東海第二発電所

ブローアウトパネル閉止装置の不具合の対応について

平成30年7月6日

日本原子力発電株式会社

【チェーン破断箇所及びチェーンの伸び量の調査】

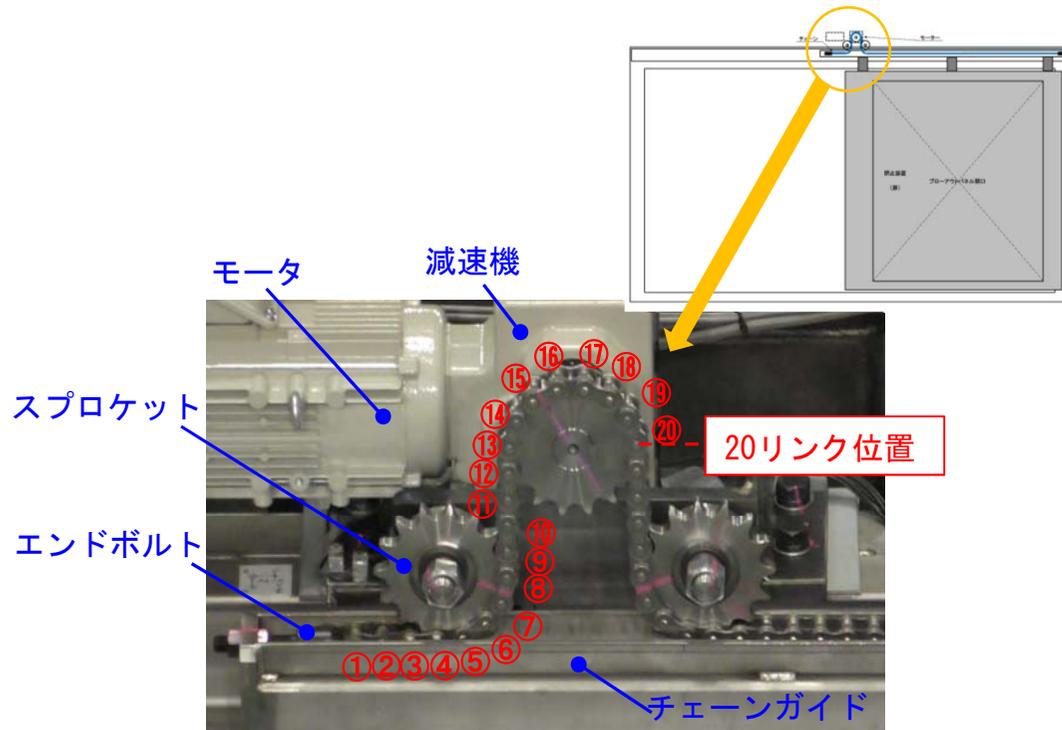
- ◆ 扉閉状態(レベル4加振)でのチェーン寸法測定結果から、エンドボルト側から17リンク目までが伸びが大きいことが分かった。この部位は減速機からエンドボルトまでのチェーン短尺側(扉閉止側)の範囲であり、扉閉状態(レベル3加振)でチェーンが破損した場合と同じ側であった。
- ◆ コメント⑪「チェーンの伸び箇所とギア等との位置関係を明確にすること。」に対応

<荷重伝達経路(扉閉止状態における加振試験時)>

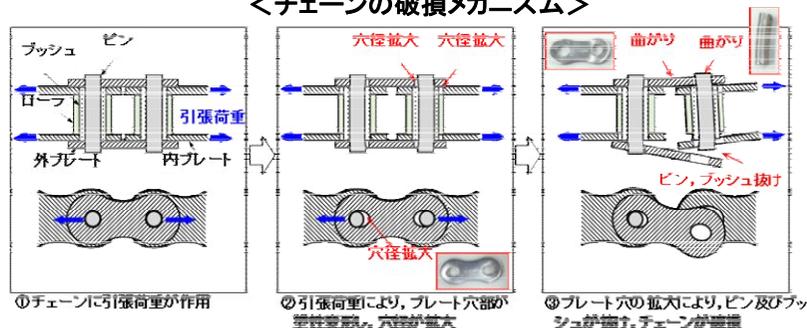
- ◆ 加振試験により発生したスライド方向の慣性力の一部が、扉と一体になっているチェーンガイド等を伝達してチェーンに荷重が加わり、モータのスライド方向支持による反力によって、チェーンに設計想定以上の過大な引張荷重が発生し、プレートが塑性変形し、ピン穴径が拡大し、ピンが抜け出ることにより破損
- ◆ コメント⑩:「チェーン破損のメカニズムについてよく検討すること」に対応

各部の破損に対する裕度の簡易評価結果※1

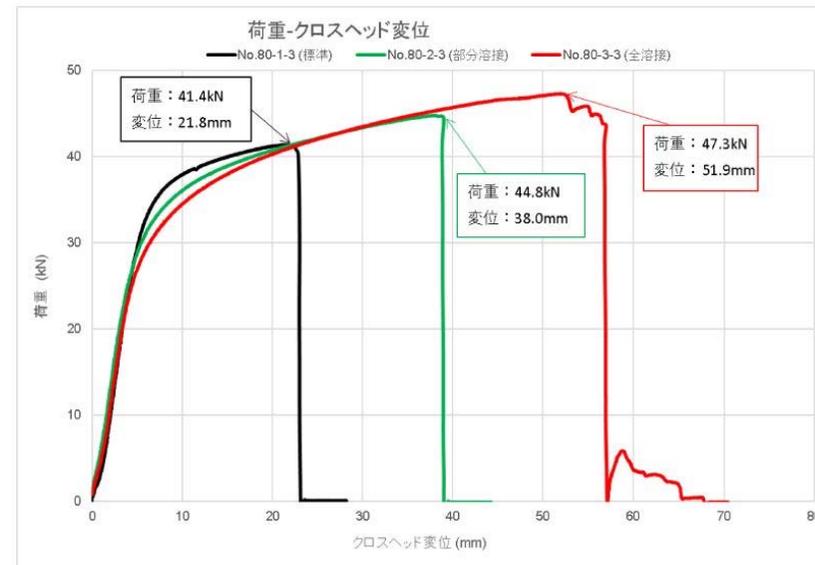
- ◆ ブローアウトパネル閉止装置の加振試験時の荷重伝達経路を構成する部品について、発生荷重に対する裕度を整理した結果、設計上の裕度が最も低い部位はチェーンであることを確認
- ◆ コメント⑦「設計で想定していた荷重と構造上の弱部が今回のチェーン破損状況と合致しているか確認し、そのうえで対策を検討すること。」に対応

⇒強度評価の結果、荷重伝達経路の中でチェーンが最も発生荷重に対する強度上の裕度が低いことを確認

引張試験の状況

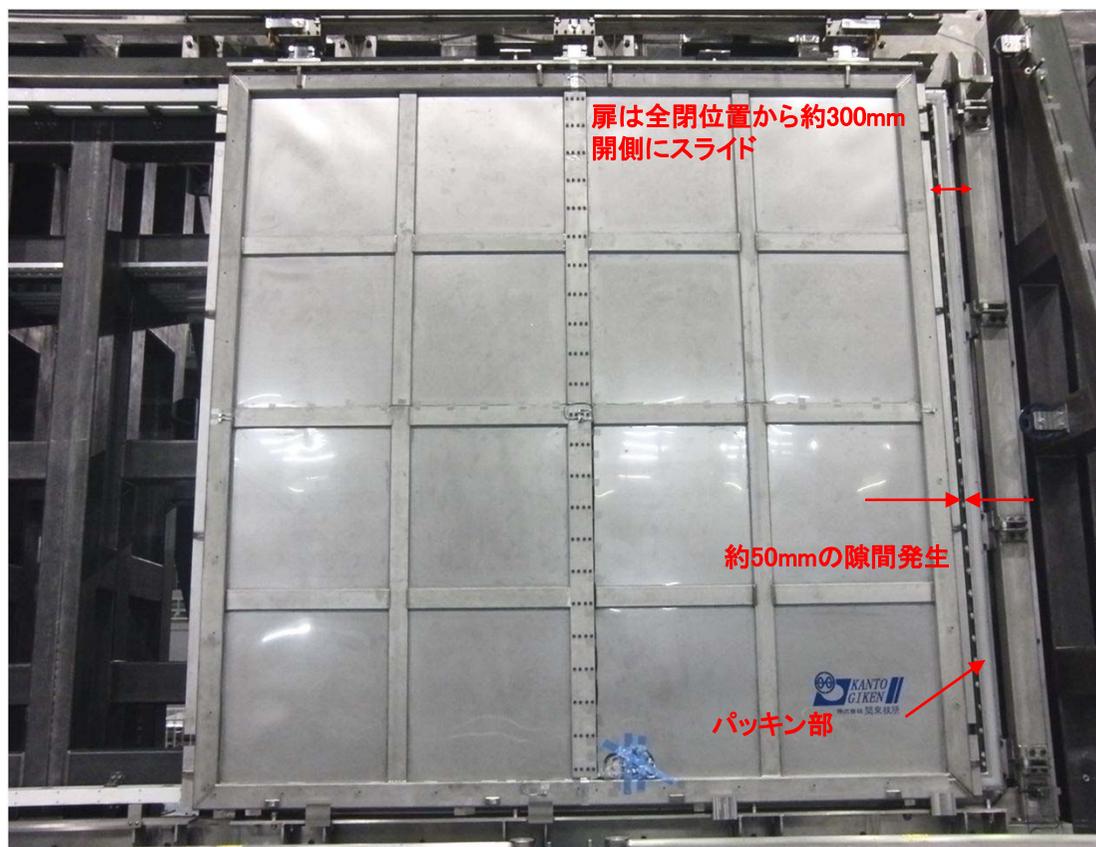
- ◆チェーン破断時に実際のチェーンに付加された荷重を推定するため、標準タイプ、部分溶接(エンドボルトから3ピン目までを溶接)、全溶接の3種類に対して引張試験を実施
- ◆試験体は引張試験機の構造上の制限から9リンク分。なお、破損位置は実機と同じ位置であることを確認
- ◆コメント⑦「設計で想定していた荷重と構造上の弱部が今回のチェーン破損状況と合致しているか確認し、そのうえで対策を検討すること。」に対応

- ・ピン部の部分溶接及び全溶接の場合は、破断までの変位は大きくなるが、大幅な強度の向上はなかった。
- ・加振試験では部分溶接実施後においても破損に至ったことから、約45kN~47kN以上の負荷がチェーンにかかったと評価

門構造図(1)

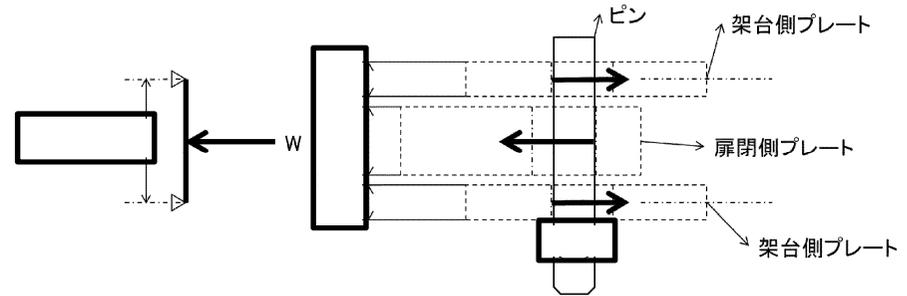
- ◆ 門は、想定する材質、寸法で門が受ける面内の荷重(面外の荷重はテーパブッシュにて受ける)に対して十分な強度(弾性範囲内)を有することを確認した。
- ◆ コメント⑦「門についてどの程度の加振に耐えられるか、開機能に悪影響を与えないかを説明すること。」に対応

(7)結果

曲げ: N/mm² < 345 N/mm² ○

せん断: N/mm² < 199 N/mm² ○

組合せ: N/mm² < 345 N/mm² ○

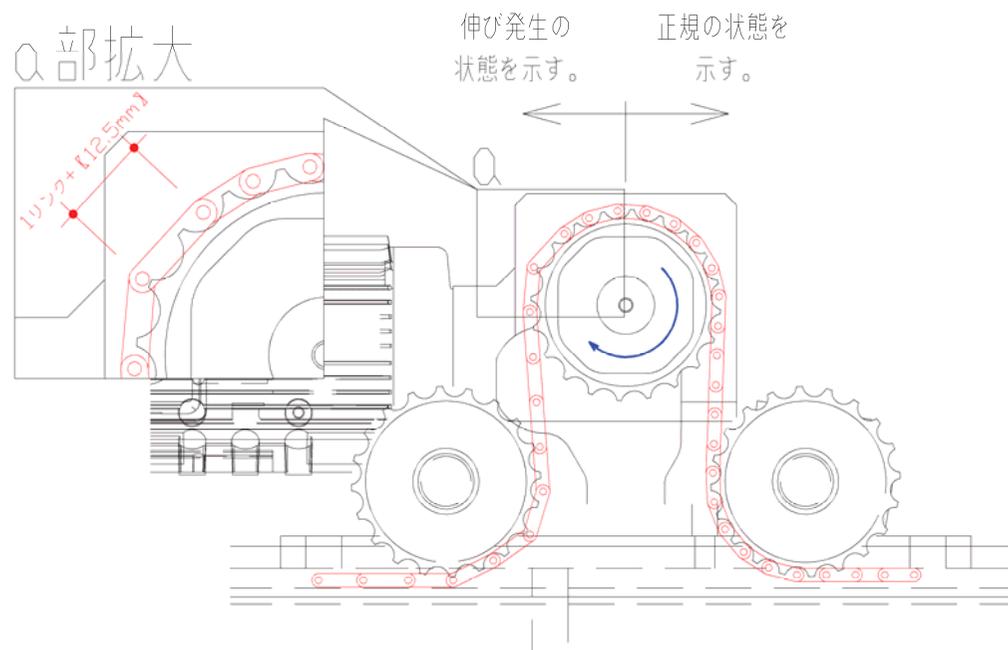
- ③対策を実施する場合、先日のEディフェンスでの試験条件への影響について評価すること。
- ⑬一部を強化すると別の箇所に問題が発生する場合がある。総合的に確実な対策を検討すること。
- ⑧工事計画書の耐震計算書においては、扉の面外方向のランダム波に対する固有振動数16Hzを考慮した耐震計算を行うこと。

- ③扉の基本的な構造に変更を与えない門構造等の対策を行うが、再度、加振して構造・機能の健全性を確認する。
- ⑬総合的に確実な対策とするための対策は以下のとおり。なお、総合的で確実な対策であることを確認するため、Eディフェンスにて実機大モデルにて再加振試験を実施し、各部の構造強度、機能を確認する。
 - ・扉の動きを抑制することにより物理的にチェーンに過大な荷重が付加されず、扉の閉状態を維持できる門構造の採用
 - ・チェーン材質変更によるチェーン強度の向上とチェーン材質変更にともない弱部となるスプロケットの支持構造変更
 - ・チェーン破損や著しい伸びが確認された短尺部の長尺化等(チェーン数追加, チェーンとエンドボルト接続部の設計変更(オフセットリンク構造の変更))
- ⑧今回の不具合に対する対策として、扉が開状態、閉状態においては、門構造を採用するため、固有振動数が変化することも考えられるため、再度、固有振動数を測定し、測定結果を踏まえた耐震計算を実施する。
